Keuringsverslag van een elektrische laagspanning- en zeer lage spanningsinstallatie

NIET CONFORM

Straatnaam: Spaarzaamheidsstraat
Huisnummer: 9
Busnummer:
Postcode: 1930
Gemeente: ZAVENTEM
Land: België

Controlebezoek van een oude huishoudelijke elektrische installatie van een wooneenheid bij verkoop op vraag van de verkoper volgens (KB 08/09/2019) - AREI Boek 1- 8.4.2. en 8.2.1. en 4.2.4.3.

Afbeelding schakel- en verdeelbord:

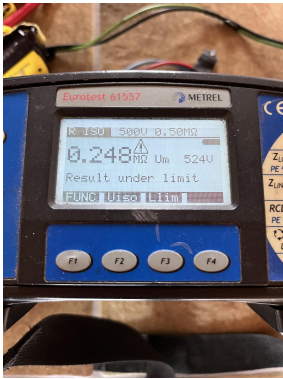
- I1.01 Eëndraadschema van de installatie is niet aanwezig. (Boek 1 Afdeling 2.12 - 2.13 en 3.1.2)
- I1.03 Situatieschema van de installatie is niet aanwezig. (Boek 1 Afdeling 2.12 - 2.13 en 3.1.2)

- I2.02 De waarde van de isolatieweerstand van één of meerdere stroombanen is kleiner dan 0,5M ohm. (Boek 1 Onderafdeling 6.4.5.1.)
- I2.04 De spreidingsweerstand is groter dan 30 Ohm en kleiner dan 100 Ohm, maar de aanvullende maatregelen met betrekking tot de differentieelstroombeschermingsinrichtingen zijn niet uitgevoerd. (Boek 1 Onderafdeling 4.2.3.2. en 5.4.2.1.)

- I5.01 De aanduiding van de stroomkringen en/of apparatuur, aansluitklemmen, enz dient aangebracht of vervolledigd te worden. (Boek 1 Onderafdeling 3.1.3.1. en 3.1.3.3.A. en 5.1.6.1)

- I5.03 Het verdeelbord is niet makkelijk toegankelijk. (Boek 1 Onderafdeling 5.3.5.1.C.)
- I5.14 De nominale spanning dient duidelijk vermeld te worden op een oordeelkundig gekozen plaats. (Boek 1 Onderafdeling 3.1.3.3.)

- I6.02 Een algemene differentieelstroombeschermingsinrichting met een nominale stroom (In) van minstens 40A en een gevoeligheid van maximum 300mA is niet geplaatst. (Boek 1 Onderafdeling 4.2.4.3. en 5.3.5.3.a.)

- I6.04 Een differentieelstroombeschermingsinrichting met een gevoeligheid van 30mA is te plaatsen voor installaties van badkamer, wasmachine, vaatwas, droogkast en/of gelijkaardige toestellen. Deze dient ondergeschikt te zijn aan de hoofddifferentieelstroombeschermingsinrichting (Boek 1 Onderafdeling 7.1.4.3. en 4.2.4.3.)

- I6.09 Er is geen bescherming door een differentieelstroombeschermingsinrichting met een gevoeligheid van max. 30mA voorzien voor contacdozen zonder aardpen. (boek 1 afdeling 8.2.1 punt 6)

- I7.01 De smeltzekeringhouders of houders van kleine vermogensschakelaars met pennen met een sectie kleiner dan 10mm2 zijn niet voorzien van kalibreerelementen. (Boek 1 Onderafdeling 5.3.5.5.A.)

- Verschillende kringen
- Penautomaten

- I7.03 De nominale stroomsterkte van de beveiliging is niet aangepast aan de toelaatbare stroomsterkte van de stroomafwaarts geïnstalleerde leiding en/of verbruiker. (Boek 1 Afdeling 4.4.1.)

- Verschillende waardes automaten op dezelfde kring
- I8.17 De niet-gebruikte leidingen verwijderen of aan de uiteinden te isoleren. (Boek 1 Onderafdeling 4.2.3.3.b)

- Afgenomen verlichting
- I9.07 Niet alle contactdozen op LS zijn kinderveilig conform NBN C 61-112-1:2017. (Boek 1 Onderafdeling 1.4.2.3. en 5.3.5.2.)
- N12 De elektrische installatie was niet volledig toegankelijk, wij hadden geen toegang tot volgende lokalen:

- Garage
- N18 De isolatieweerstand kon niet gemeten worden. Deze dient groter te zijn dan 0,5Mohm.
- N22 De elektrische installatie is grondig na te zien en conform te maken volgens de voorschriften van het AREI boek 1.

- N29 Op moment van controle konden wij geen aardingsmeting uitvoeren volgens de wettelijk voorgeschreven manier, een vereenvoudigde meting werd tijdelijk uitgevoerd. Men dient een degelijke meting uit te voeren om een definitief standpunt in te nemen over de aardingsweerstand. De waarde van de vereenvoudigde meting is:

- 96,1 Serie en meting via water/gasleidingen uitgevoerd
- N3 Het is niet uitgesloten dat bij een nacontrole bijkomende inbreuken worden vastgesteld bij voorleggen schema's.
